## Vedtak om begrenset høring av forslag til endring etter forenklet prosess av områderegulering av Hunstad sør del 2

Forslag til endring av områderegulering for Hunstad sør - del 2 legges ut til offentlig ettersyn og sendes på høring. Planforslaget er vist på plankart med PlanID 2015013 datert 09.03.22, med tilhørende reguleringsbestemmelser datert 08.04.22. Vedtaket fattes i henhold til plan- og bygningslovens § 12-11, jf. § 12-14.

Bestemmelsesområde #1 (rød avgrensning) innenfor områderegulering av Hunstad sør - del 2

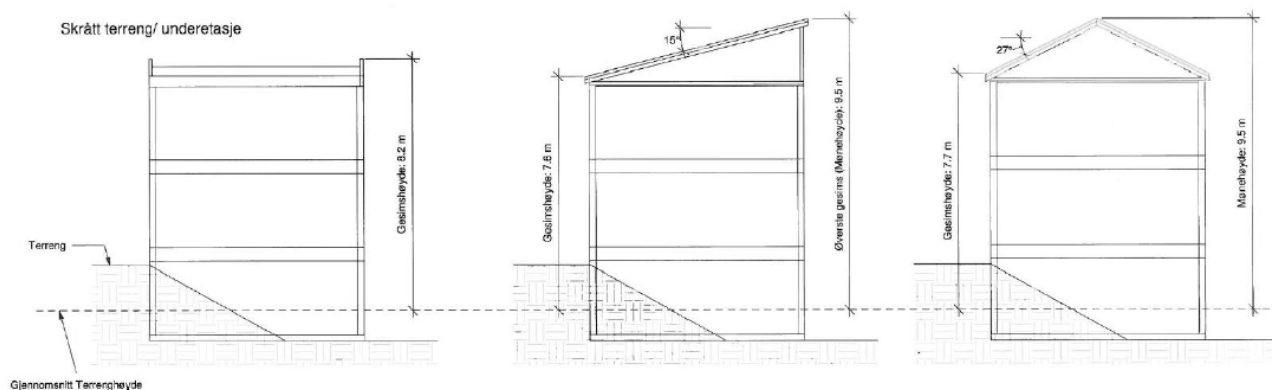
Forslaget til planendring er utarbeidet av Norconsult AS på vegne av forslagsstiller Hunstad Sør Utbyggingsselskap AS (heretter forkortet til HUS). De ønskede endringene er fordelt på de tre hovedtemaene:

- 1. Endringer i høydebestemmelser knyttet til B16, B17, B18 og B20**
- 2. Oppdeling av B20 i tre delfelt, samt innregulering av privat adkomstvei**
- 3. Øvrige forhold (rekkefølgekrav kyststi, adkomster fra S2/Stabburshaugen)**

Utsnitt fra plankartet med de foreslåtte endringene

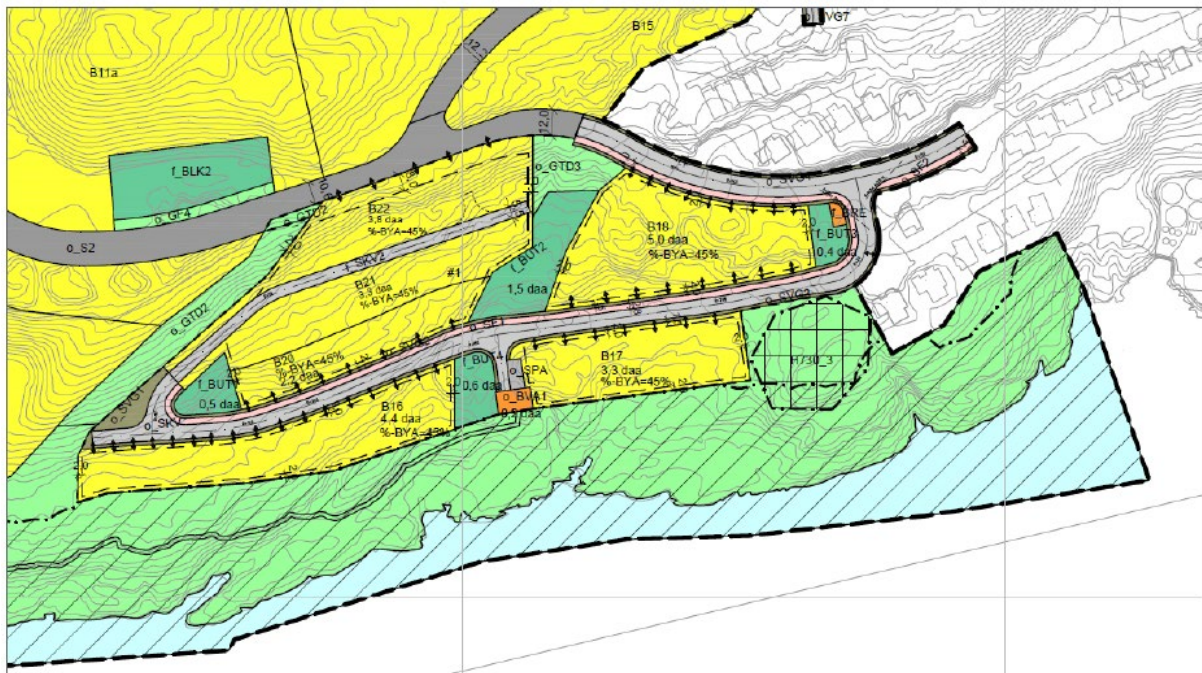
B20 deles i 3 delfelt (B20, B21 og B22), det legges inn felles vei mellom B20 og B21 og adkomstpiler fra Stabburshaugen.
